DAL MAISTRO ALBERTO

OGGETTO: Relazione di risposta alla richiesta di integrazioni relative alla pratica di domanda verifica assoggettabilità ai sensi dell'art. 20 del D.lgs. 152/06

RIF.: Richiesta integrazioni Prot. n. 64672 del 28 Settembre 2016

Figura 3: PTCP della Provincia di Vicenza. Tavola n. 3.1.A Sistema ambientale. Scala 1:50.000.

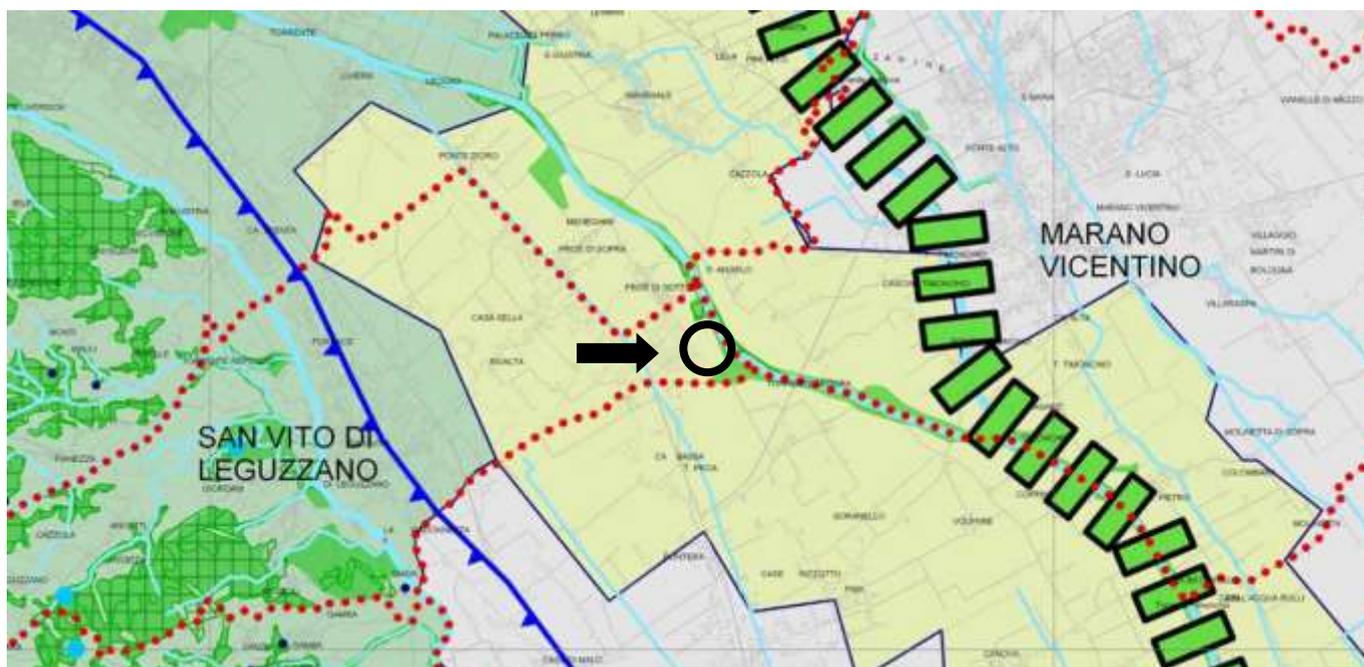
2) Affrontare la compatibilità ed il rapporto del progetto con quanto previsto per il corridoio ecologico (Torrente Leogra), individuato nel PTRC, PTCP e PAT.

Secondo quanto riportato nella TAV. 3.1.A “Sistema Ambientale - scala 1:50.000”, l’area di progetto ricade all’interno di “Aree ad elevata utilizzazione agricola” (art. 26 N.T.A.)

L’art. 26 rimanda ai piani comunali e intercomunali la normativa specifica in merito alla gestione di tali ambiti, non introducendo alcun tipo di vincolo per l’area. Ad ogni modo il progetto in esame non prevede la trasformazione di zone agricole in urbanizzato in quanto si sfrutterà un ambito interno alla lottizzazione industriale esistente, ove già insistono le opere di urbanizzazione primaria.

La lottizzazione industriale, ma non il sito di progetto, confina con un “corridoio ecologico PTRC”, mentre il corridoio ecologico PTCP (art. 38 N.T.A.) più prossimo all’area di progetto dista circa 1,4 km in direzione Est (torrente Timonchio).

In sintesi, non si prevede nessuna interferenza (diretta o indiretta) nei confronti del corridoio ecologico PTRC, collocato all'esterno della lottizzazione industriale, separato dal lotto di progetto da una fascia vegetazionale con funzione di mitigazione nei confronti delle attività produttive.

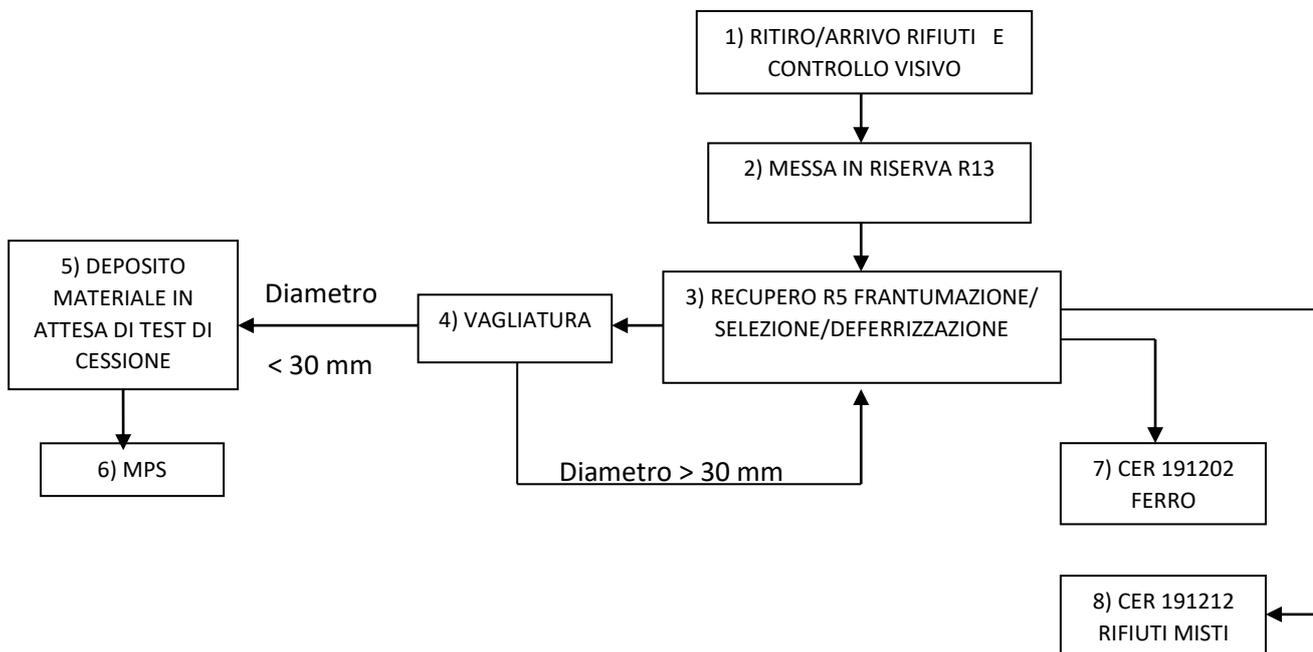
c 2) Le fasi, i processi tecnologici e la dotazione impiantistica con cui, a partire dai rifiuti in ingresso all'impianto, si propone di ottenere le MPS

I rifiuti saranno quindi sottoposti a selezione manuale di eventuali frazioni indesiderate ed a trattamento di macinazione in frantoio per la riduzione volumetrica ed eventuale deferrizzazione. Questa operazione comporterà anche una parziale separazione tra la parte bituminosa e quella costituita da materiale inerte. Data la possibile presenza, dopo il trattamento di macinazione, di materiale con pezzatura di diametro superiore a 30 mm, al trattamento di macinazione seguirà una vagliatura.

Il sotto-vaglio costituito da materiale con diametro <30 mm sarà depositato in cumulo nell'area dedicata (G) per l'esecuzione del test di cessione secondo l'All.3 al DM 5/2/98.

Il sopra-vaglio costituito da materiale con diametro >30 mm sarà inviato nuovamente al trattamento in mulino di macinazione per l'adeguamento volumetrico e quindi al deposito (G) in cumulo con il materiale in attesa di analisi.

Si riporta quindi di seguito l'adeguamento dello schema a blocchi del processo riportato in Elab.1 – Relazione tecnico descrittiva, relativamente al processo sopra descritto:

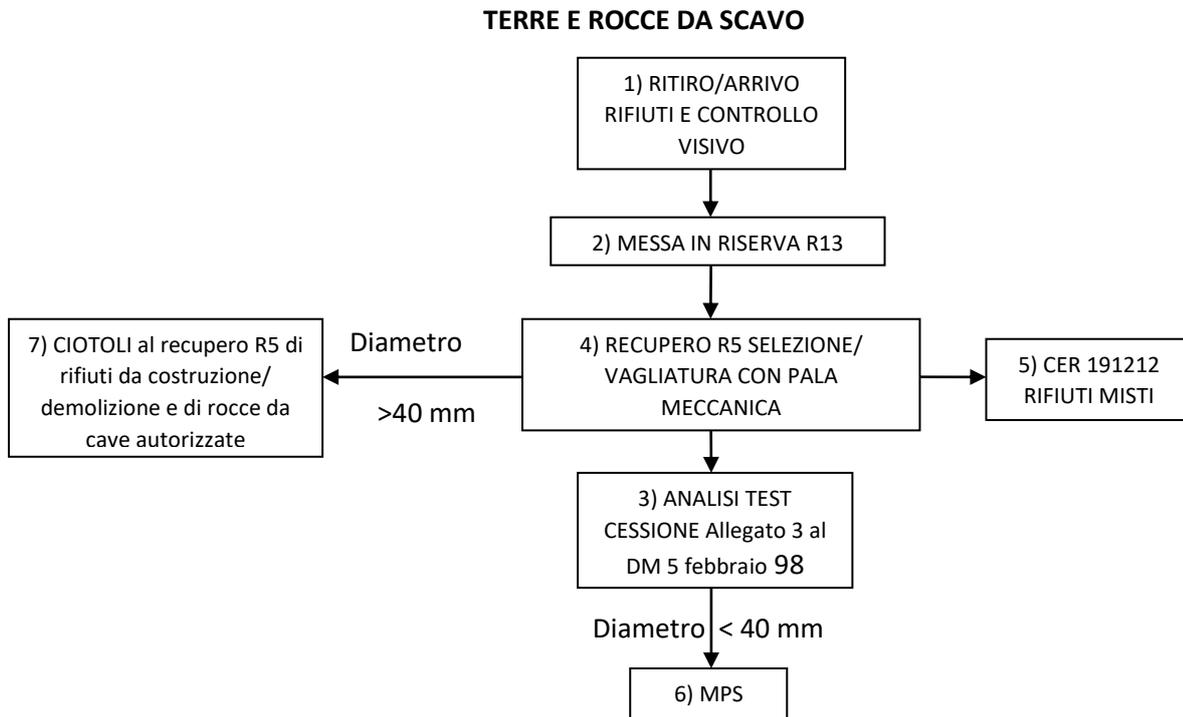
d 2) Le fasi, i processi tecnologici e la dotazione impiantistica con cui, a partire dai rifiuti in ingresso all'impianto, si propone di ottenere le MPS

L'attività di recupero R5 consisterà nella selezione manuale e con l'ausilio di pala meccanica dotata di vaglio per la separazione di eventuali parti estranee che potrebbero essere costituite da legno o plastica e che saranno stoccate in cassone scarrabile con il codice CER 191212 – rifiuti misti

Per ottimizzare gli spazi e facilitare la fase operativa, nel caso specifico delle terre e rocce da scavo si propone che l'operazione di vagliatura con pala meccanica attrezzata sia effettuata direttamente nell'area di stoccaggio **(C)**.

Si riporta quindi di seguito l'adeguamento dello schema a blocchi del processo riportato in Elab.1 – Relazione tecnico descrittiva, relativamente al processo sopra descritto:

Figura 6. Schema rete acque

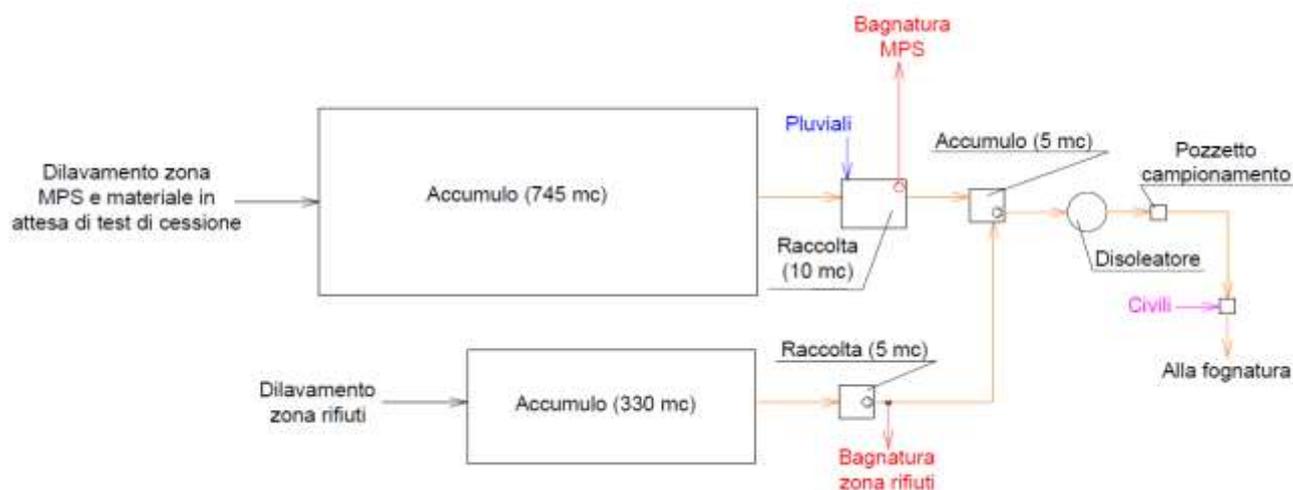
5) Descrivere con maggiori dettagli tecnici la dispersione tramite il pozzo perdente delle acque piovane (profondità, dimensionamento etc.) e dettagliare i calcoli idraulici (portate, dimensioni vasche...), producendo anche mediante apposita planimetria che riporti la rete di collettamento delle acque meteoriche di dilavamento del piazzale.

In accordo con il Piano di Tutela delle Acque, la ditta ricade tra quelle in allegato F, punto 6 (Impianti di smaltimento di rifiuti, impianti di recupero di rifiuti, depositi e stoccaggi di rifiuti, centri di cernita di rifiuti). Pertanto il proposto sistema di collettamento/trattamento delle acque è in accordo con tale legislazione. In Figura 6 è riportato lo schema del sistema di raccolta e smaltimento acque; si riporta inoltre in allegato la planimetria aggiornata della rete idrica.

In particolare, nel sito si distinguono acque pluviali (tetti) e dei piazzali.
